**Drucksache Nr. BKA 0682**

**Sitzungsvorlage  
für die 156. Sitzung des Braunkohlenausschusses  
am 18. Mai 2018**

**TOP 3                    Änderung des Braunkohlenplans Garzweiler II**  
Beschluss zur Erstellung eines Braunkohlenplan-Vorentwurfs

### Braunkohlenplanänderungsverfahren Garzweiler II, Ihr Schreiben vom 27. März 2018

# Lösungsansatz für Variante 2c

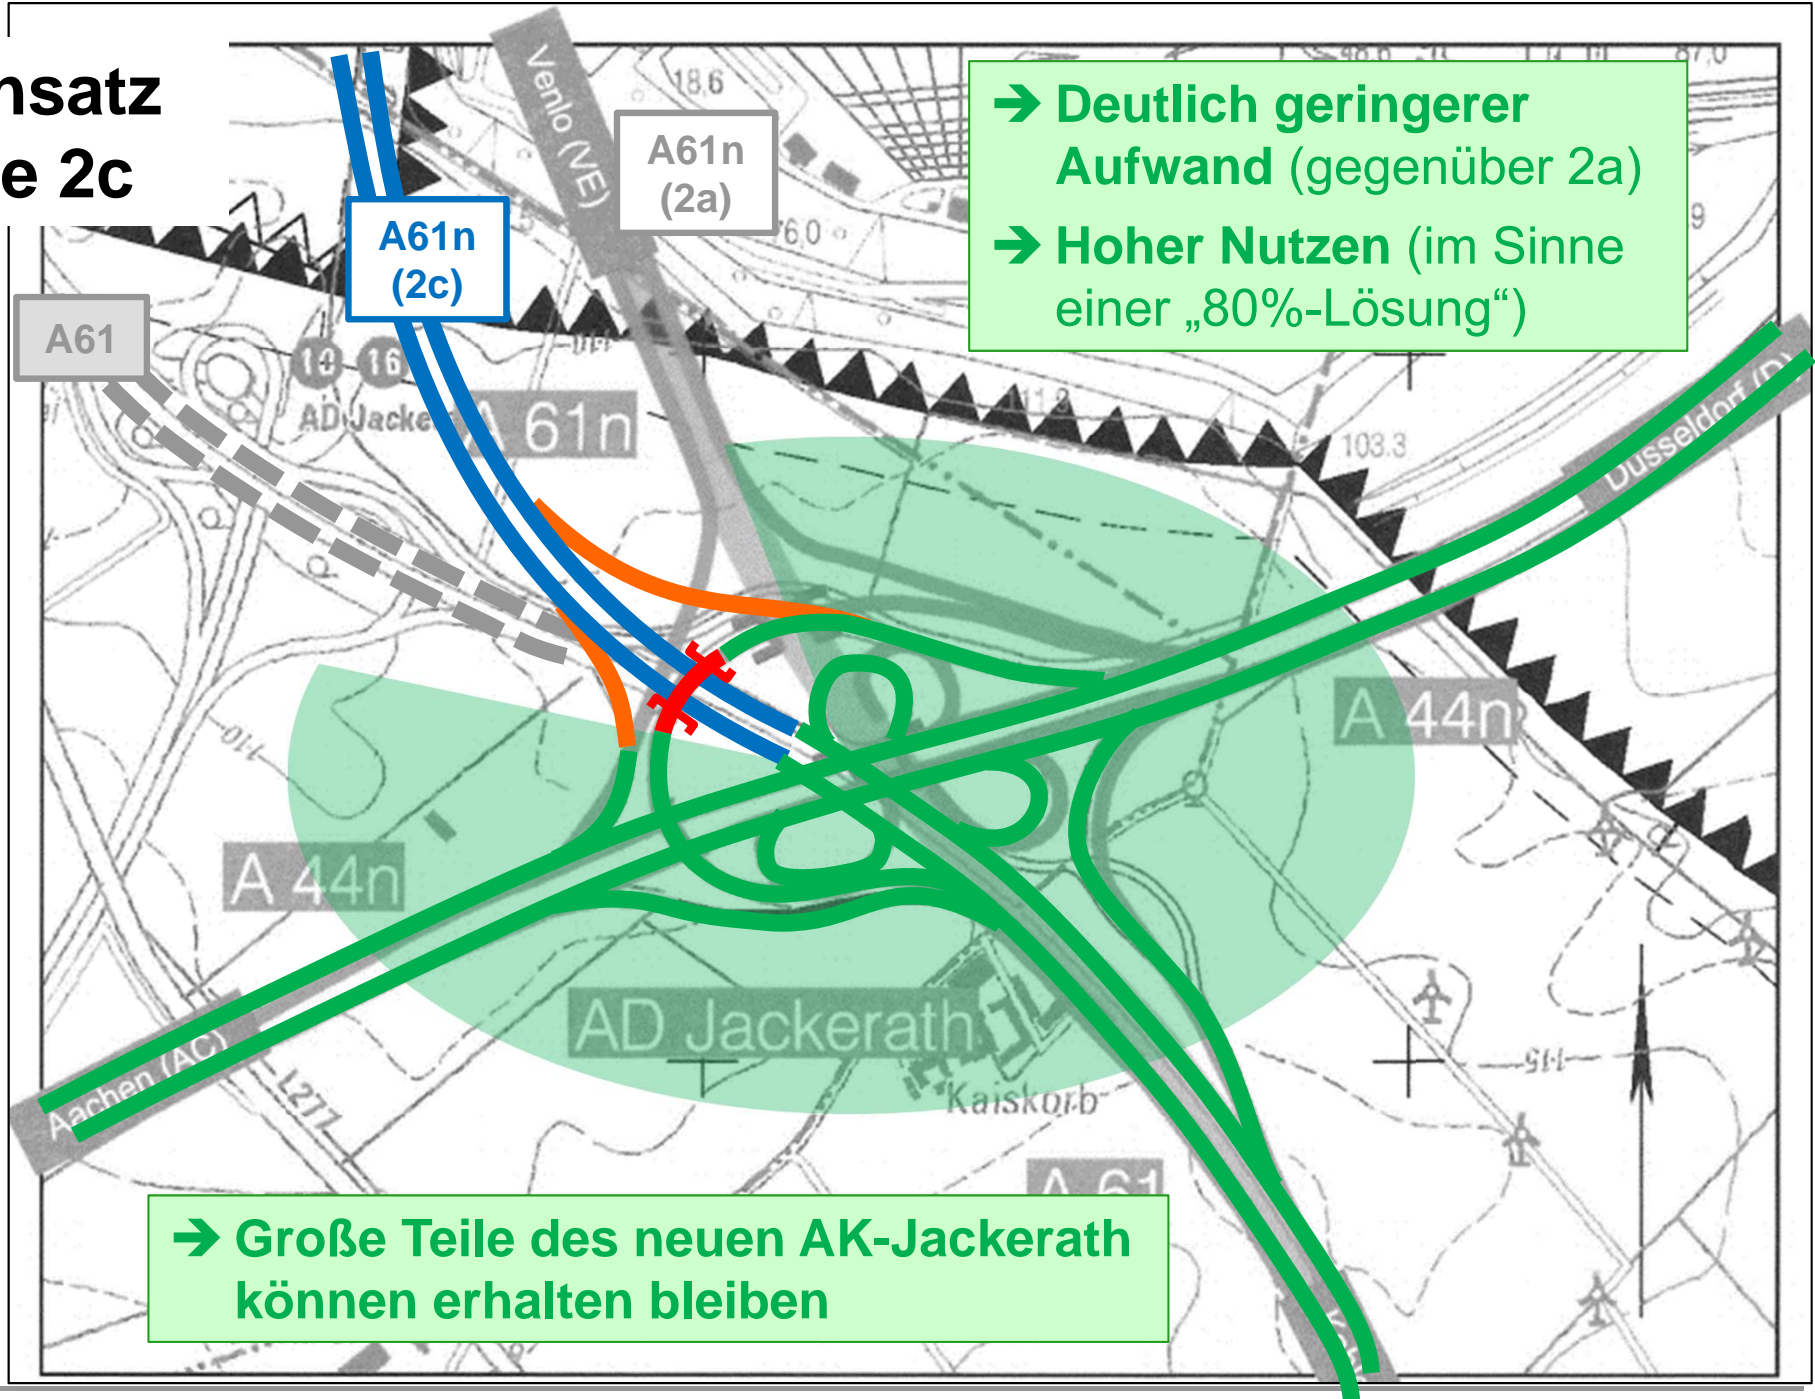
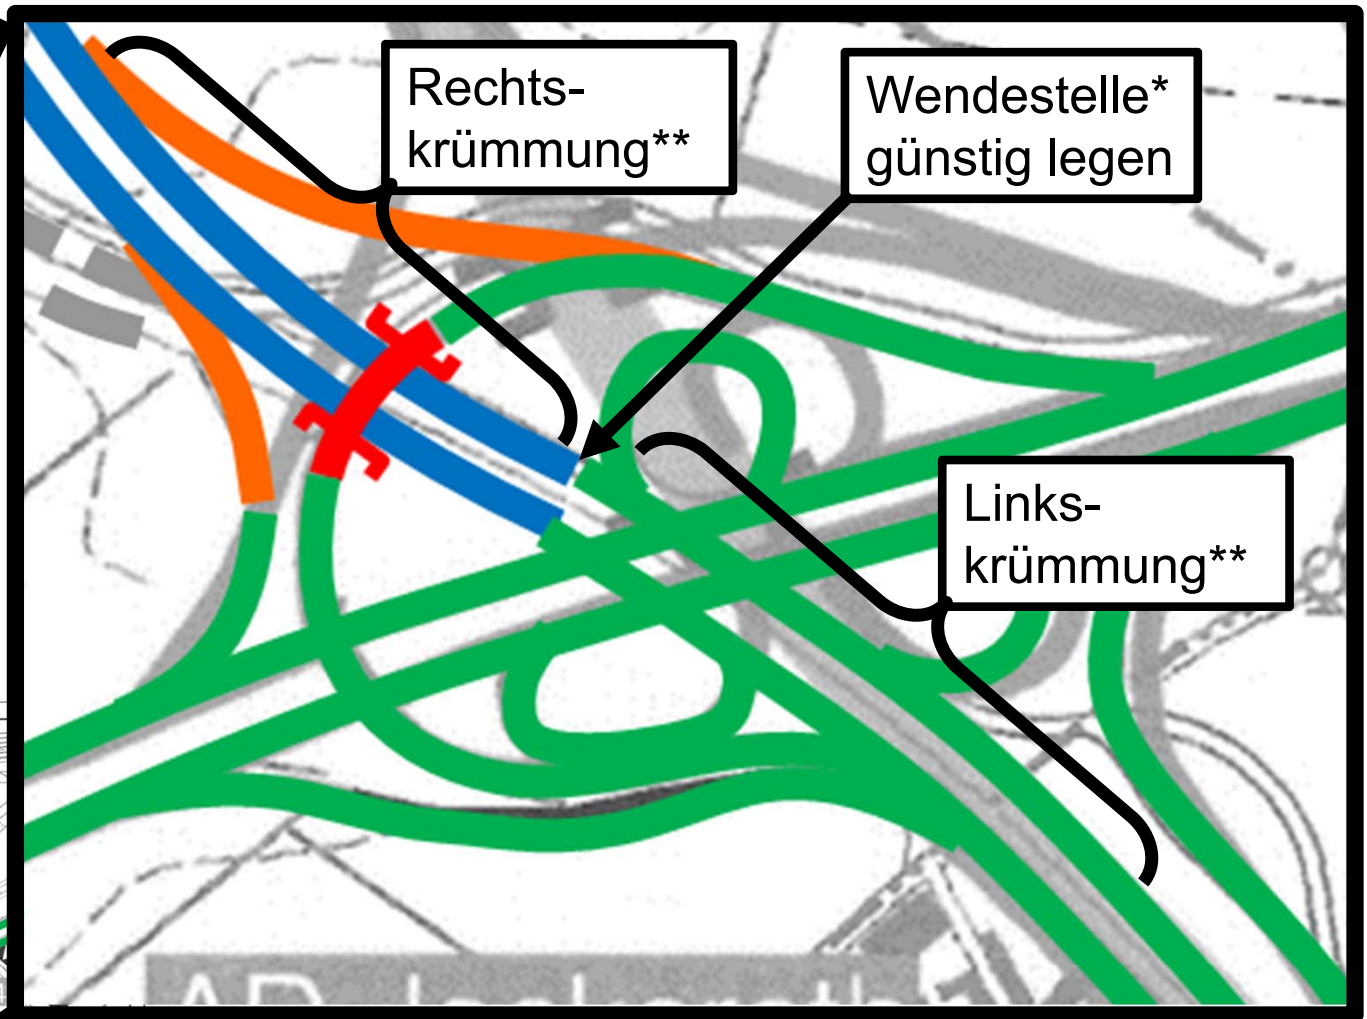
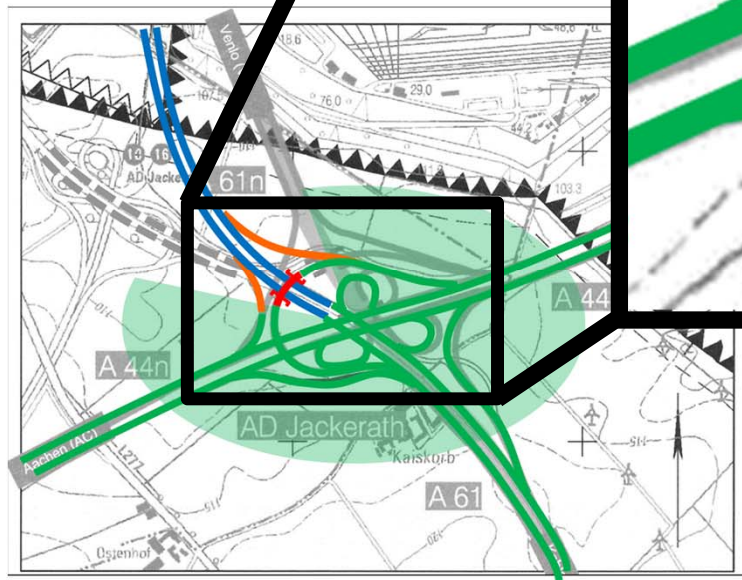
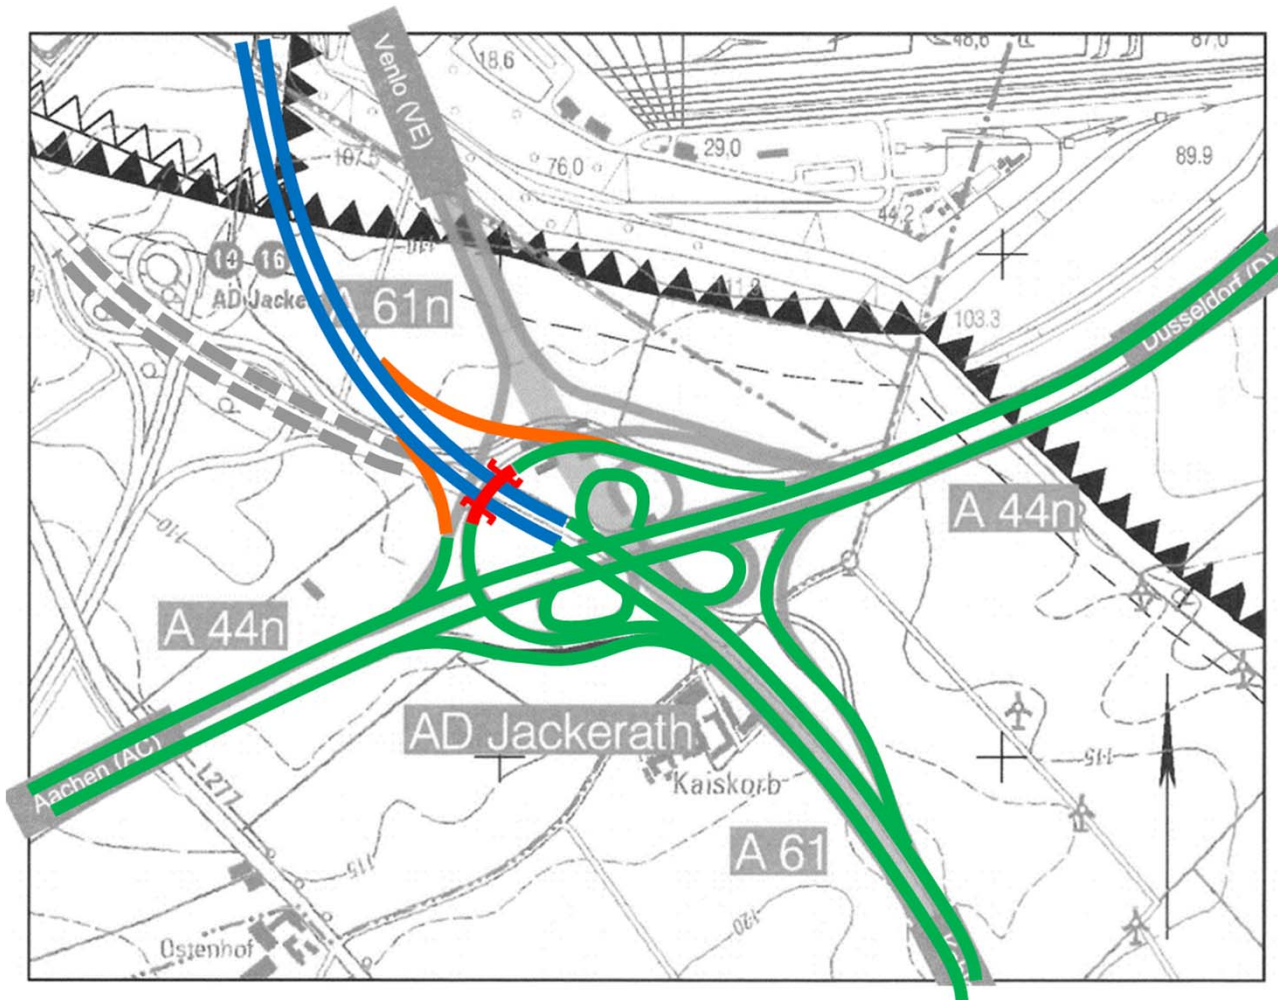
→ Deutlich geringerer Aufwand (gegenüber 2a)  
→ Hoher Nutzen (im Sinne einer „80%-Lösung“)

→ Große Teile des neuen AK-Jackerath können erhalten bleiben

→ **Wendestelle\*** so legen, dass AK-Jackerath nur minimal umgebaut werden muss.

Im Ergebnis seiner Untersuchung kommt Herr Dr. Ziegler zu dem Schluss, dass die vorgeschlagene Variante insbesondere die erforderlichen Mindestradien sehr deutlich unterschreitet und damit aus planerischer Sicht keine realisierbare Variante darstellt.

## Kombinationsansatz 1

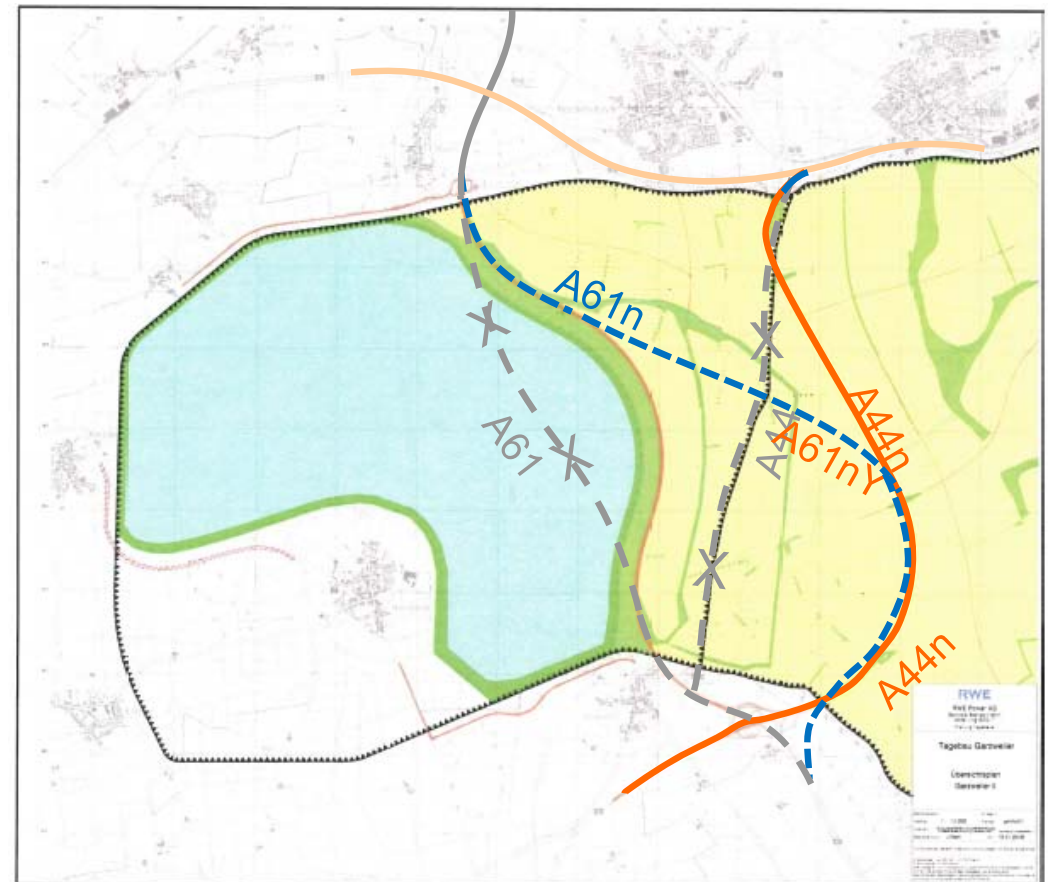
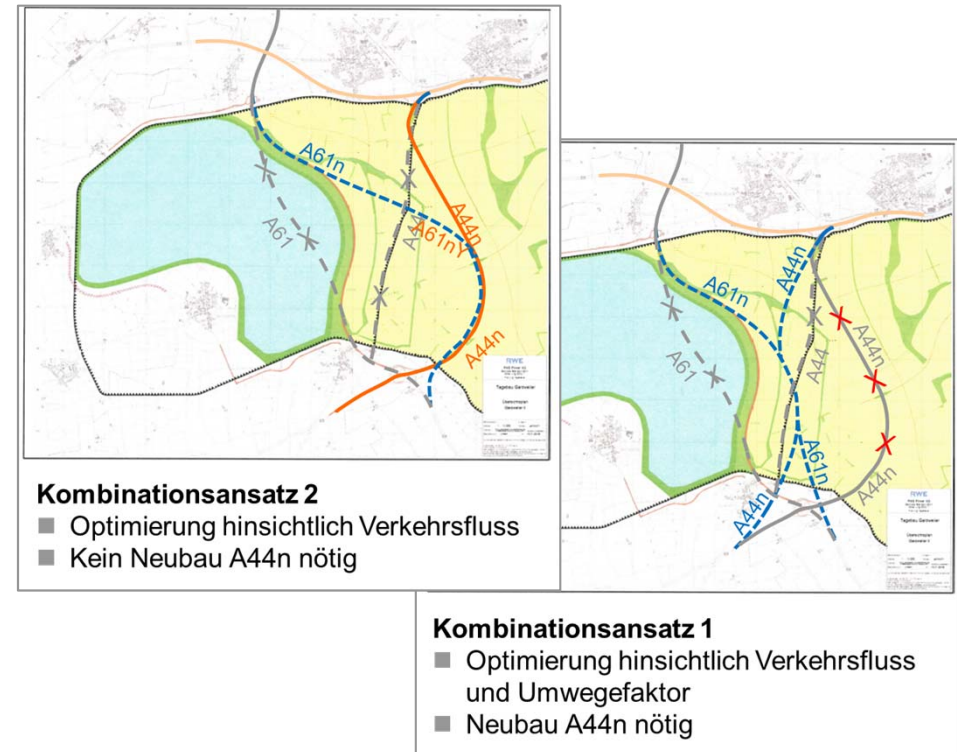
- Optimierung hinsichtlich Verkehrsfluss und Umwegfaktor
- Neubau A44n nötig

- Optimierung hinsichtlich Verkehrsfluss
- Kein Neubau A44n nötig

Eine Zusammenführung der A44n mit der A61n, wie von der Bürgervertretung Holzweiler vorgeschlagen, wurde ebenfalls von Herrn Dr. Ziegler im Nachgang der Arbeitskreissitzung geprüft. Wir verweisen diesbezüglich auf die Anlage 2 zu diesem Schreiben. Im Ergebnis stellt die Zusammenlegung keine umsetzbare Lösung dar, da sie dem Ziel der eigenständigen Wiederherstellung der A 61 sowie dem Gebot des wirtschaftlichen Bauens und des Ressourcenschutzes widerspricht. Darüber hinaus werden die Übereckbeziehungen im AD Jackerath dauerhaft beeinträchtigt und aufgrund der hohen Verkehrsbelastung und der kurzen Verknüpfungslängen bzw. Abstände zwischen den Ein- und Ausfahrten die Sicherheit und Leichtigkeit des Verkehrs gefährdet.

**Abbildung 1:** Trassenvariante im AD Jackerath (blauer Teil: Veränderung gegenüber heute); Quelle Bürgervertreter aus Holzweiler, datiert auf 23.03.2018

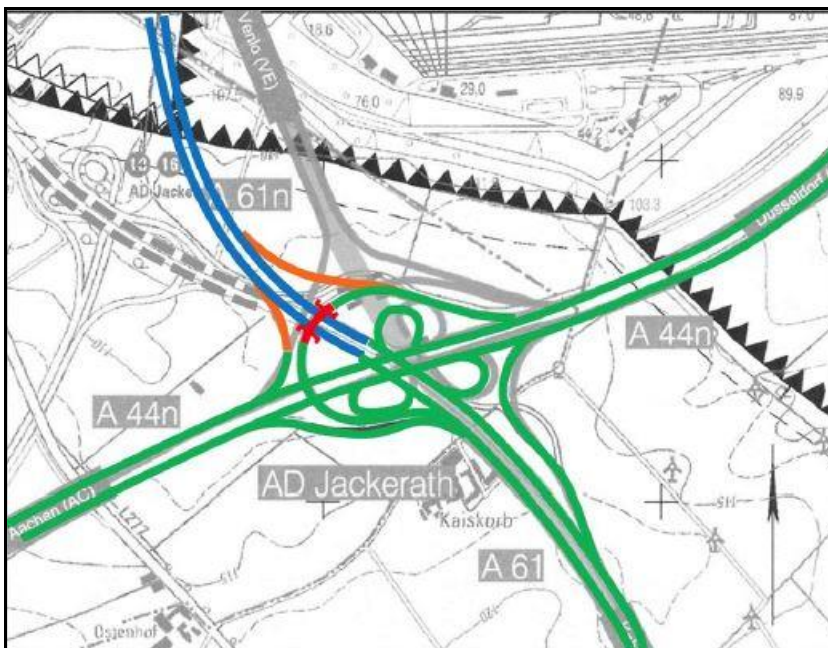
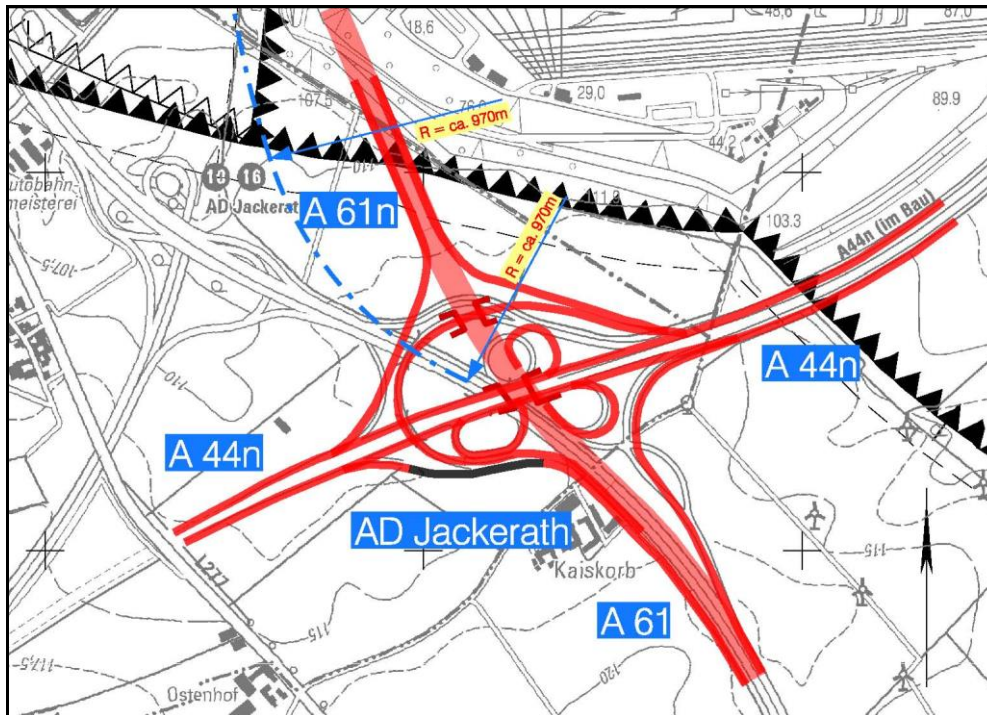
Die nicht mit einem Maßstab versehene Skizze der Bürgervertretung Holzweiler (Abbildung 1) lässt eine genaue Ausmessung des gewählten Radius nicht direkt zu.

Bei einem Vergleich der zeichnerischen Darstellung (Abbildung 1) mit den Entwurfselementen der Straßenplanung ergeben sich jedoch in jedem Fall Radien, die den empfohlenen Wert deutlich unterschreiten. In Abbildung 2 wurde die Linienführung aus der Abbildung 1 noch einmal in die dortige Planung übertragen und der Radius ermittelt, der in der Größenordnung von 1.000 m liegt.

Durch diese deutliche Unterschreitung der planungsbezogenen Mindestradien werden die Anforderungen an einen für die nachfolgenden fachrechtlichen Planungsstufen erforderlichen Planungsraum nicht erfüllt. Gleichzeitig stellt die Verwendung eines so engen Radius im Streckenverlauf der A 61 / A 61n einen Bruch der Streckencharakteristik dar, der vermieden werden sollte.

Aufgrund der notwendigen Übergangsbögen zwischen den beiden entgegengesetzt liegenden Krümmungen der Hauptfahrbahn, deren Ausbildung im hierfür notwendigen Detaillierungsgrad erst im weiteren straßenrechtlichen Planungsverfahren bestimmt werden kann, ist zu erwarten, dass die erforderlichen Radien noch enger werden.

Die Variante ist neben allen übrigen in der Stellungnahme<sup>1</sup> aufgeführten Kriterien insbesondere aufgrund ihrer Geometrie nicht konform zu den Planungsgrundsätzen und stellt daher aus planerischer Sicht keine Lösungsmöglichkeit dar.

**Abbildung 3:** Kombinationsansätze zur gemeinsamen Führung von A 44n und A 61n; Quelle Bürgervertreter aus Holzweiler, datiert auf 23.03.2018

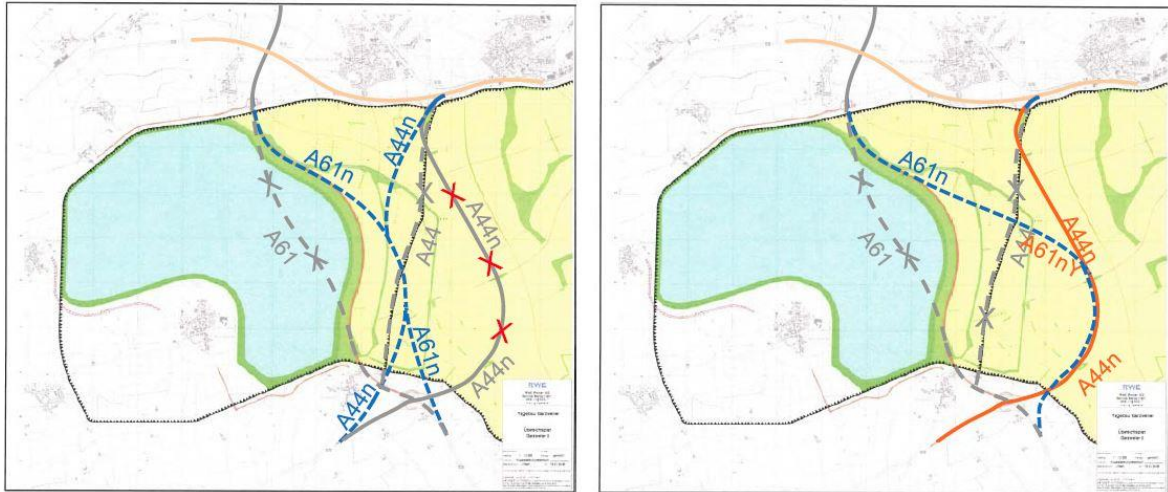
Beide Varianten stellen eine Zusammenlegung der Trassen auf einem Teilstück dar. Über vorzusehende Verknüpfungen zum bestehenden Netz werden keine Aussagen gemacht.

Das planerische Ziel zur eigenständigen Wiederherstellung der A 61 wird bei beiden Kombinationslösungen verfehlt, da sie gemeinsam mit einer anderen Autobahn geführt wird. Weiterhin sind die Übereckbeziehungen im AD Jackerath dauerhaft beeinträchtigt, insbesondere in beiden Fahrtrichtungen die Verbindungen „Aachen (A 44) – Koblenz (A 61)“. Aufgrund der im aktuellen Bundesverkehrswegeplan dargestellten Planungen für einen 6-streifigen Ausbau der A 61 wäre die gemeinsam geführte Trasse 8-streifig auszubauen. Hier ist insbesondere in den dargestellten Kombinationslösungen aufgrund der hohen Verkehrsbelastung und der kurzen Verknüpfungslängen bzw. Abstände zwischen den Ein- und Ausfahrten die Sicherheit und Leichtigkeit des Verkehrs gefährdet.

Die Kombinationsansätze 1 und 2 erfüllen aus den v.g. Gründen nicht das Planungsziel und stellen daher aus planerischer Sicht ebenfalls keine realisierbare Lösungsmöglichkeit dar.
